**CISPR
13**

AMENDEMENT 1
AMENDMENT 1

**Limits and methods of measurement of
radio interference characteristics of sound
and television broadcast receivers and
associated equipment**

Figure 3a – Mire télétexte (voir 5.1.3)

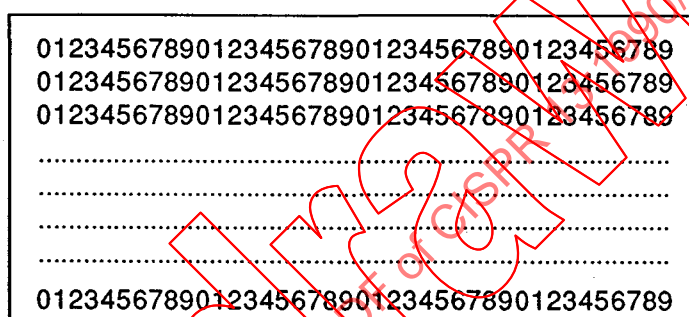
Remplacer «NOTE – La mire télétexte est à l'étude» par le texte suivant:

Cette mire télétexte doit être de préférence celle indiquée dans la figure 3a, qui consiste en lignes de chiffres remplissant complètement l'écran. Si cette mire n'est pas disponible, les mesures doivent être faites en utilisant la page "Sommaire" du service national de radiodiffusion du télétexte. Dans ce cas, la mire utilisée doit être indiquée avec les résultats.

NOTE - Dans les pays utilisant des systèmes non alphabétiques, on peut utiliser aussi la mire d'essai du service national de radiodiffusion du télétexte.
